E-ON Danmark Dirch Passers Allé 76, 2000 Frederiksberg		
EMNE: Forslag til ledningstrace: Vedbæk Oversigtstegning		
DATO: 26.04.2023	FORMAT: A3	Dirch Passers Allé 76 2000 Frederiksberg
MÅL: 1:5.000

Besigtigelsesnotat - Vedbæk Rens den 3. juni 2024

Vurdering af Vedbæk Fjernvarme's nye byggeri og mulig påvirkning af miljøet i området

Besigtelsesnotat – Vedbæk Rens den 29. august 2024

Figur 1 - Prøveboringer

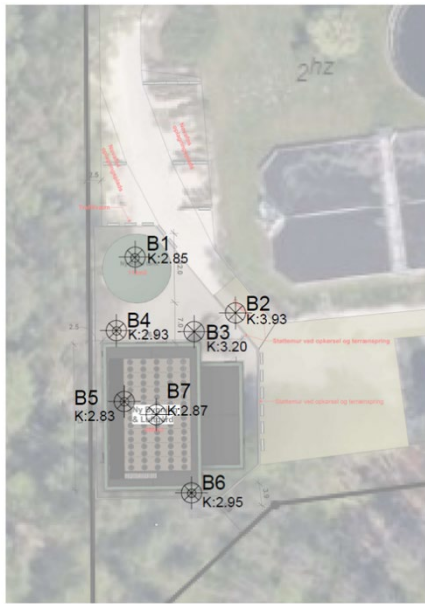
Der er foretaget 7 geologiske boringer på markerede placeringer, set i figur 1. Dette har været for at undersøge jordens bæreevne og grundvandsspejlets højde. Der er herefter lavet tilpasninger for at sikre mindst påvirkning. Bygningens terrændæk planlægges til at ligge over den højeste boring (B3). Det estimeres at terrændækket etableres cirka 15cm over kote 3,2m for at sikre mod større regnskyl.

Vandstanden i området er ved B5, højest i kote 2,63m, men det vurderes en usikkerhed i vandhøjde, da der kan være lerlag som holder på vandet, ved boringen. Den nærmeste boring, B7, er vandstanden i kote 1,27m og gennemsnit for området er kote 1,03m.

Derfor estimeres det at omfangsdræn er i en tilstrækkelig afstand fra grundvandsspejl og vil derfor ikke kunne påvirke området.

Figur 4 - Skitse af fundament - IKKE målfast

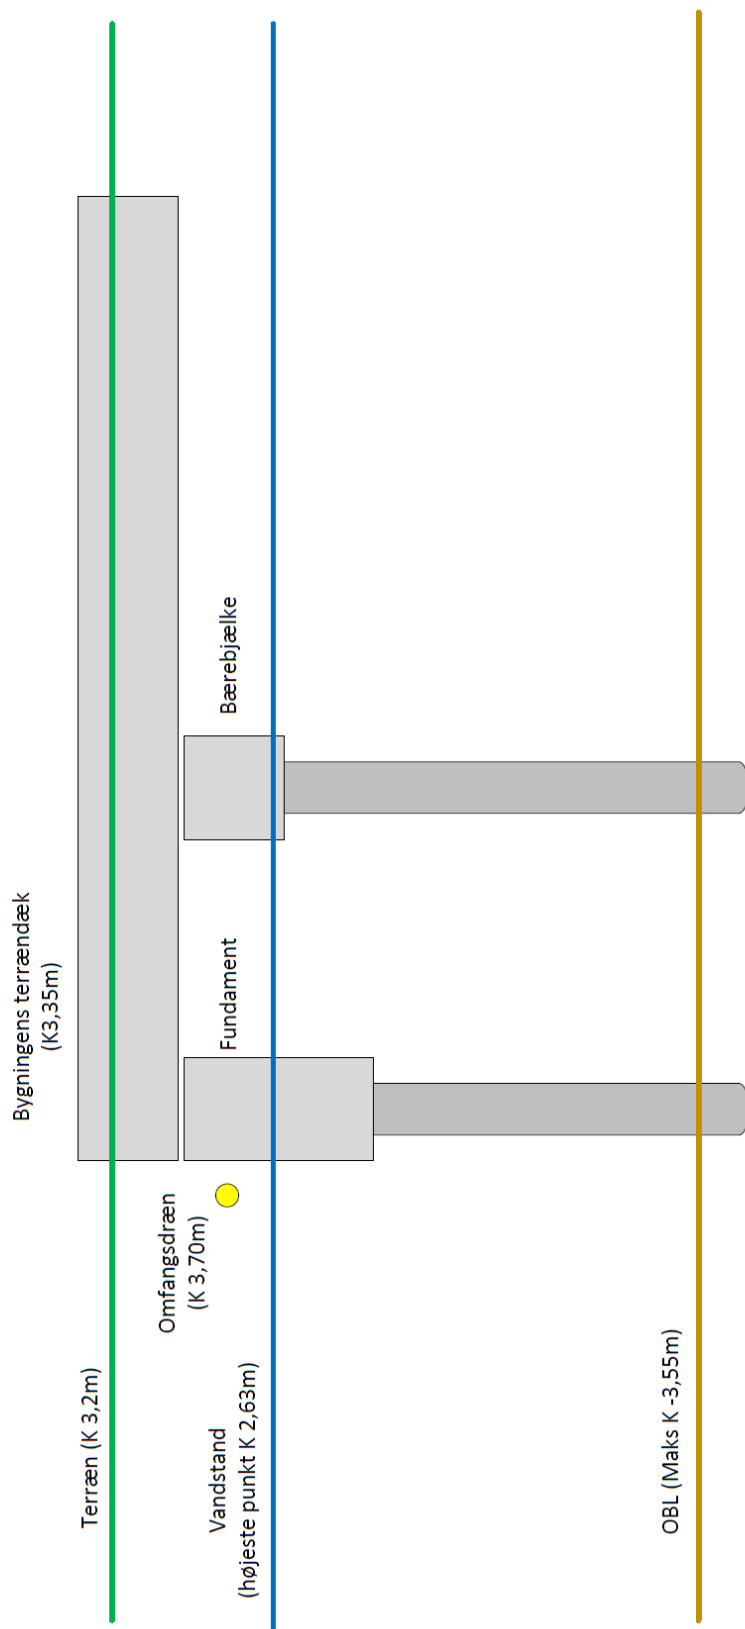
Fundamentet udføres som pælefundering, hvor der enten bankes eller skrues pæle ned, i en dybde af OBL (Overside Bæredygtigt Lag) eller hvor pælens bæreevne måles tilstrækkelig, ved randfundamentet og de bærende bjælker i bygningen. Randfundamentet etableres i frostfri dybde, cirka 1,2meter under overflade eller kote 2m. Se figur 4 for principtegning af fundament.

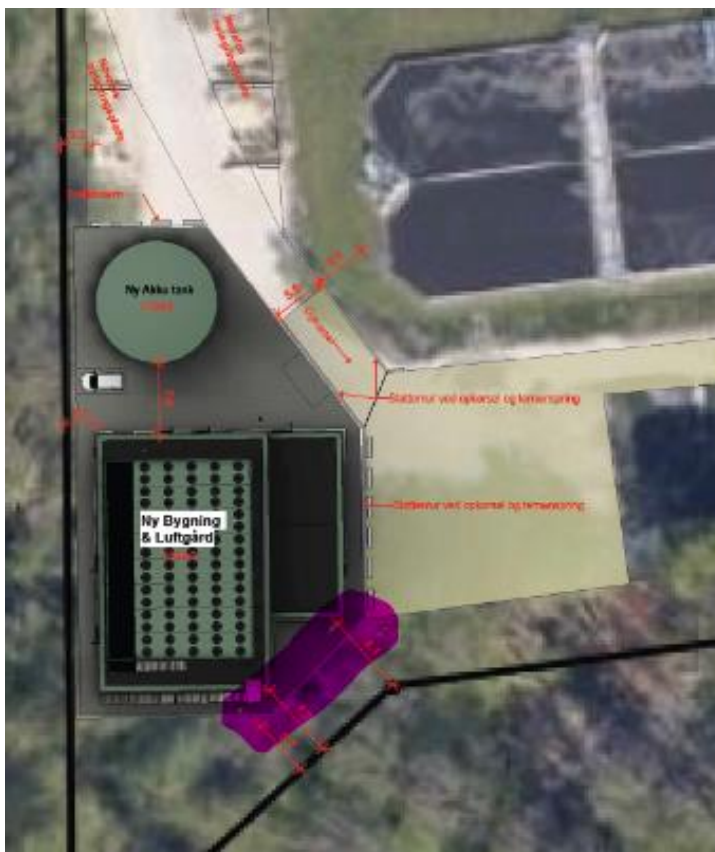
Siden besigtelsen den 3. juni 2024, har EON været nødt til at rykke lidt på placeringen af bygningen for at få bedre adgangsforhold for Novafos, som skal kunne komme fobi bygningen med deres slamsuger.

Den ændrede placering betyder at yderligere træer ønskes fældet - se lilla markering på nedenstående kort for placering

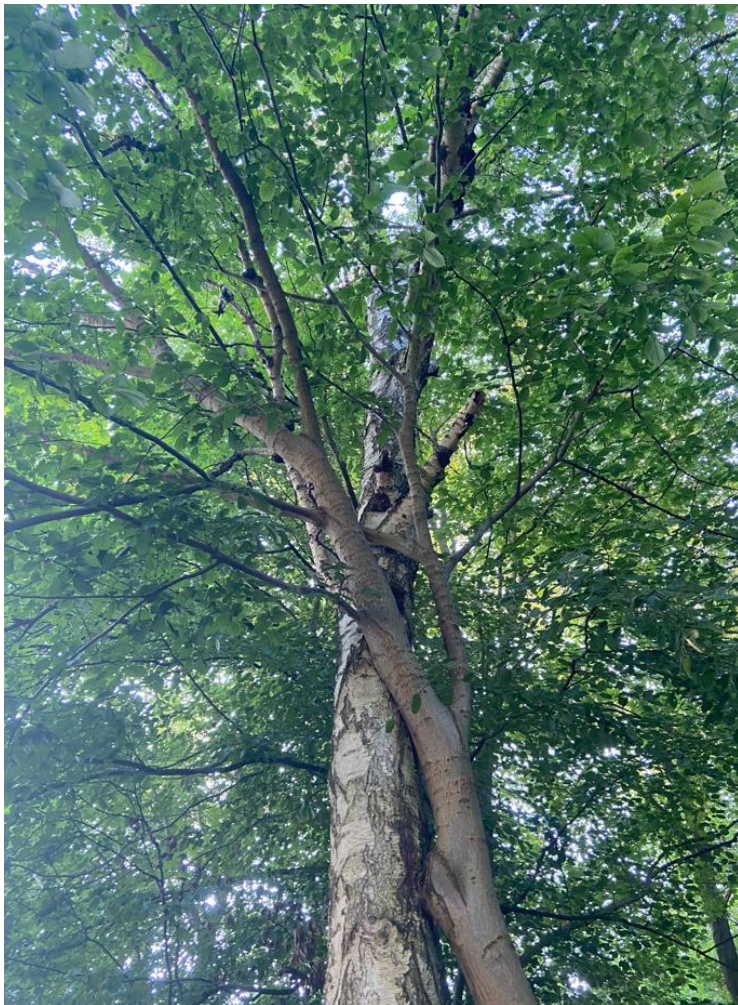
Træerne blev besigtiget fra jorden med kikkert. De fleste af træerne var unge, tynde og tydeligt uden hulheder, revner eller andet, der vurderes at kunne udgøre et yngle- eller rastested for arter af flagermus (se billede 1). I et lidt større birketræ (se billede 2 og 3) blev der heller ikke observeret huller, revner, løs bark eller andet, som ville gøre det egnet som et yngle- eller rastested.

En ahorn (se billede 1 og billede 4-9) havde en del løs bark, som potentielt kunne være et levested for flagermus. Den løse bark var kun langs den nederste del af stammen, inden at træet delte sig i to, og en nærmere undersøgelse fra jorden var derfor mulig. Der blev ikke observeret levende flagermus eller ekskrementer, kradsemærker eller andet, der tydede på, at flagermus aktuelt bruger eller for nyligt har brugt træet som yngle- eller rastested. De fleste åbninger mellem bark og stamme var også dækket af tæt spind, som ville være brudt, hvis træet aktuelt bliver brugt som levested for flagermus. Der sås ingen hulheder højere oppe i ahornen.
